Oggetto: “Progetto di termovalorizzatore di rifiuti speciali non pericolosi in Comune di Cavaglià (versione Dicembre 2022)”, con opere sui territori di Cavaglià (BI), Alice Castello (VC) e Tronzano Vercellese (VC), presentato dalla società “A2A Ambiente” S.p.A. Brescia – Osservazioni dei Comuni di Alice Castello e Tronzano Vercellese

Con la presente, le due Amministrazioni Comunali di Alice Castello e Tronzano Vercellese rilevano osservazioni, di seguito elencate, circa il progetto in oggetto.

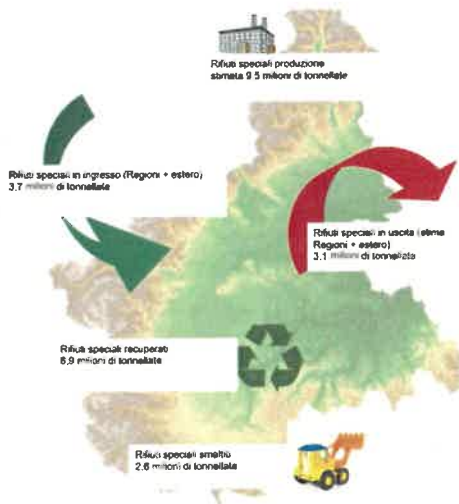
Traspare, dallo studio dedicato una certa svalutazione delle caratteristiche dell'area:

- Le colture biologiche presenti nell'area di studio occupano il 2,87% della superficie oggetto di studio, ma rappresentano solo il 5,1% se raffrontate alla superficie a coltivo...
- Sul territorio sono presenti aziende che aderiscono ai disciplinari di produzione attivi sul territorio; il numero di aziende che si fregiano di tali marchi sono numericamente non significative rapportate al livello nazionale, con percentuali medie del 26% se raffrontate ai dati provinciali.
- Sono presenti aziende che hanno promosso processi di riconoscimento dei prodotti di qualità riferite alla carne o produzioni biologiche ma con numeri allo stato attuale poco significativi.

La possibilità di richiedere e mantenere qualunque certificazione deve restare nella completa gestione dell'azienda agricola con il massimo delle tutele per la migliore qualità possibile dei prodotti, non significa nulla che al momento vi siano pochi produttori con tali modalità di coltivazione, anzi, è indice del fatto che vi è ampio margine di incremento.

Richiediamo da parte del proponente un maggiore rispetto per le attività altrui.
